**Verslag huishoudelijke elektrische installatie op laagspanning en zeer lage spanning****Algemeen:**

Referentie: 003-20260203-01	Datum controle: 03/02/2026
Keurder: 003

Eigenaar: Deschamps	EAN-code:
Adres installatie: Albert 1 -Straat 18, 1703 - Schepdaal	Nummer teller(s): 1SAG3100259614
Distributienetbeheerder installatie: Fluvius	
Datum uitvoering installatie:	<input checked="" type="checkbox"/> Vóór 01/10/1981 <input type="checkbox"/> Tussen 01/10/1981 en 01/06/2020 <input type="checkbox"/> Vanaf 01/06/2020
Type:	<input checked="" type="checkbox"/> Wooneenheid <input type="checkbox"/> Niet-huishoudelijk <input type="checkbox"/> PV <input type="checkbox"/> Batterij <input type="checkbox"/> Laadpaal

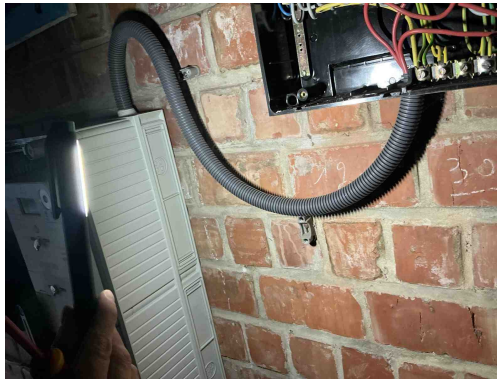
- D03 - Er is geen differentieelstroominrichting van maximum 300 mA geplaatst in het begin van de elektrische installatie van een residentieel geheel (incl. in de gemeenschappelijke delen) (Boek 1: 4.2.4.3, 4.2.4.4).
- D05 - Er is geen ondergeschikte differentieelstroominrichting van maximum 30 mA geplaatst voor de beveiliging van de ruimte(n) die een badkuip en/of douche bevatten (Boek 1: 4.2.4.3).
- D08 - De nodige markeringen op de beveiligingstoestellen ontbreken of zijn onleesbaar (Boek 1: 5.3.5.5).

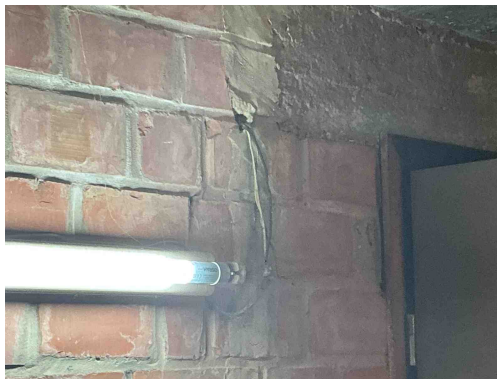
C13 - Onvoldoende bevestiging van de leiding(en) (Boek 1: 5.2.9.5).

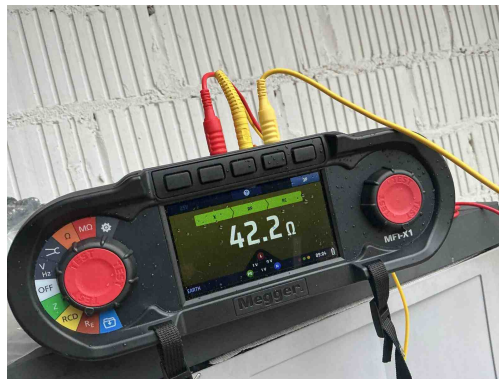
C21 - Het gebruik van geleiders van het type VOB, zonder bijkomende afscherming is niet toegestaan (Boek 1: 5.2.9.6).

C35 - Er zijn doorverbindingen gemaakt met lusterklemmen; er kon niet aangetoond worden dat deze klemmen geschikt zijn voor de aanwezige spanning, stroom en draadsectie en dat ze "CE" zijn (Boek 1: 1.4.2.1.).

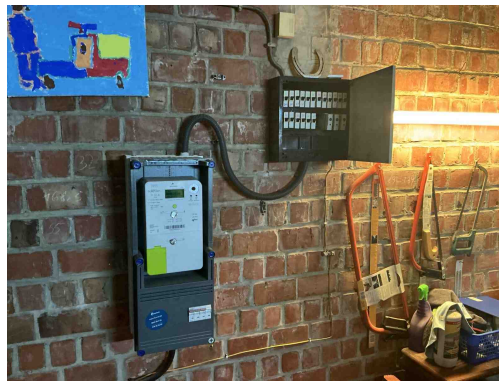
A16 - Er is geen continuïteit van de beschermingsgeleider van de contactdoos (Boek 1: 5.4.3.4).
